COMITÊ DE GERENCIAMENTO DA BACIA
HIDROGRÁFICA DO RIO SANTA MARIA

ASSOC. DOS USUÁRIOS DA ÁGUA DA BACIA
HIDROGRÁFICA DO RIO SANTA MARIA

Sobre: “INFORMAÇÃO IRRIGAÇÃO Nº 167/2013” (SOP – 17/Setembro/2013)

BARRAGEM TAQUAREMBÓ – SUGESTÕES PARA VIABILIZAÇÃO DA OPERAÇÃO

QUADRO 1: Planilha Cota-Área-Volume da Barragem Taquarembó

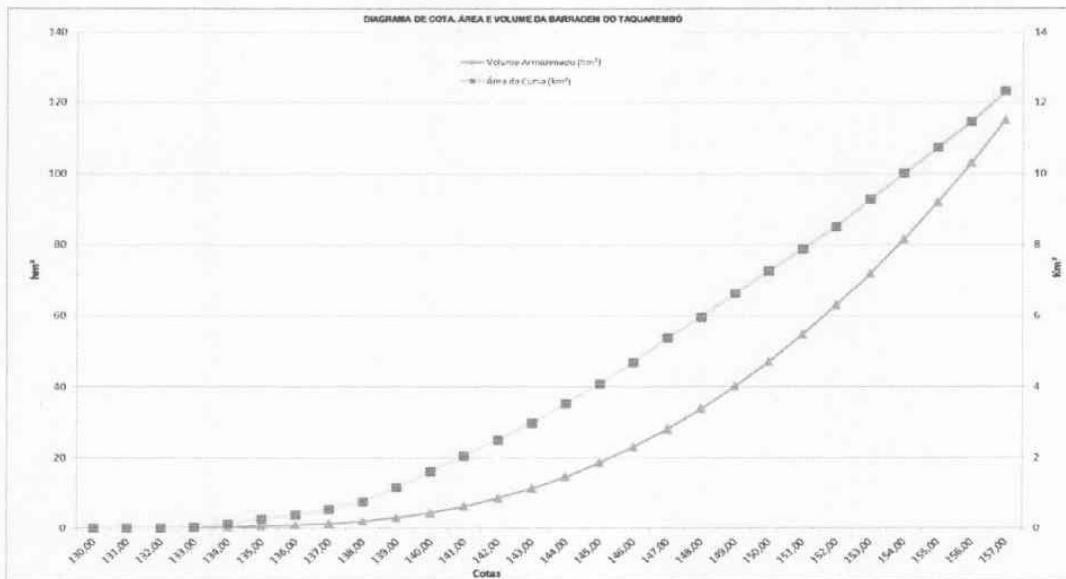
No Estudo contratado, constatou-se diferenças relativamente pequenas em relação ao que foi utilizado na execução do Estudo de Viabilidade do Sistema de Canais de Distribuição de Água das barragens (abaixo).
